OBJEKTS:
izmaiņas pie būvprojekta
IZSTĀŽU ZĀLES "ARSENĀLS" PĀRBŪVES PROJEKTS
TORŅA IELĀ 1, RĪGA
kadastra Nr. 0100 008 0055

RASĒJUMA NOSAUKUMS: 2. Stāva plāns

B.P.V. **Aldis Polis**	12.02.2026	sert.Nr.1-00572	Mērogs 1:200	STADIJA: **BP**	
B.P.D.V. **Aldis Polis**	12.02.2026	sert.Nr.1-00572	DATUMS: 12.02.2026	LAPA: ARi-4-B	IZM.: B
Arhitekte **Elita Pole**	12.02.2026	sert.Nr.1-00012		LAPU SKAITS:	
Arhitekte **Indra Valtere**	12.02.2026	sert.Nr.1-00804			
Arhitekte **Laila Ruža**	12.02.2026

2. Stāva plāns

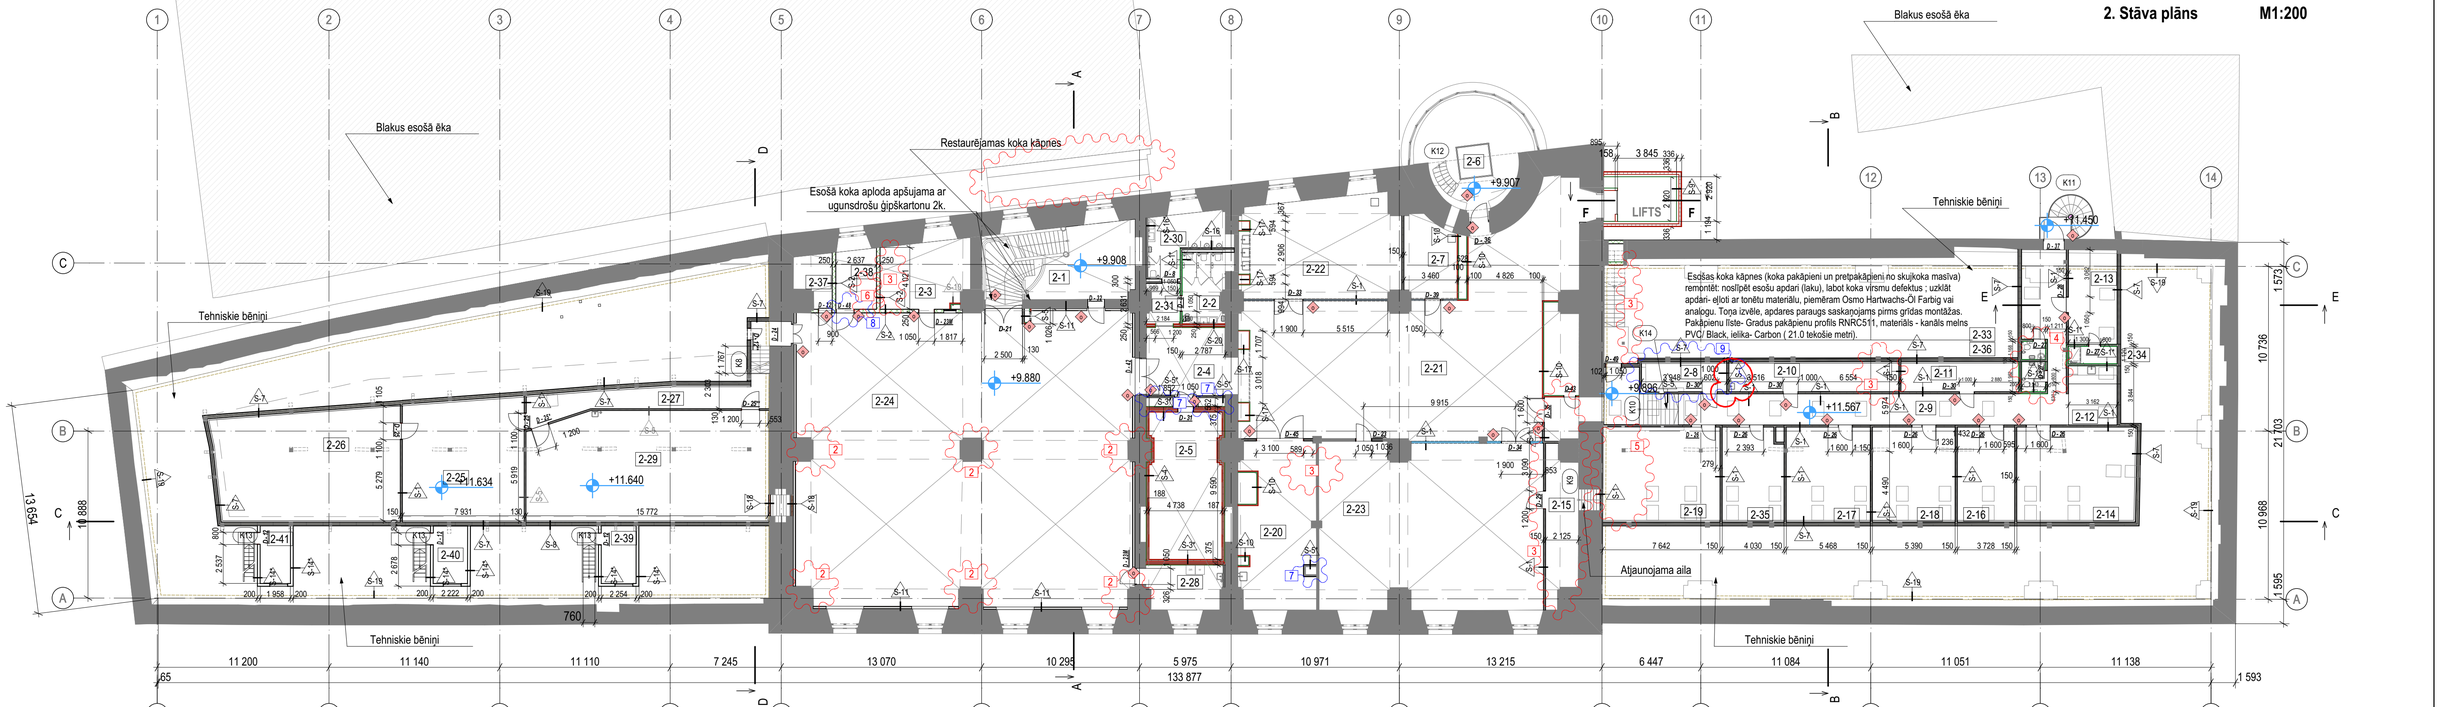
B [9]	Labota neprecizitāte, telpai 2-8 nav nepieciešamas ugunsdrošas sienas.	Indra Valtere	11.02.2026.
B [8]	Mainīts durvju vēršanās virziens, jo piekļuves kontrole projektēta durvju labajā pusē.	Indra Valtere	17.12.2025.
B [7]	Veidota ugunsdroša šahtsiena, lai nebūtu vent. caurulē jāiebūvē ugunsdrošs vārsts.	Indra Valtere	16.12.2025.
A [6]	Noņemts šahtas apšuvums, AVK tīklu izvietojuma dēļ šahtas izmērs palielinātos neproporcionāli liels tik mazai palīgtelpai.	Laila Ruža	28.05.2025.
A [5]	Saskaņā ar Pasūtītāja vēlmi, netiek plānota telpa tulkiem	Indra Valtere	21.01.2025.
A [4]	Saskaņā ar telpu faktiskajiem izmēriem, mainīts plānojums	Indra Valtere	21.01.2025.
A [3]	Saskaņā ar inženiertīklu trasēm, mainīts plānojums	Indra Valtere	10.05.2025.
A [2]	Saskaņā ar Pasūtītāja vēlmi, izņemti S-1 apšuvumi ap kolonnām	Indra Valtere	10.05.2025.
A	Saskaņā ar "purikļu mākoni" un situāciju dabā, demontāžas apjomi precizēti, izņemti no lapas ARi-4, parādīti jaunveidotā lapā ARi-37	Indra Valtere	10.05.2025.
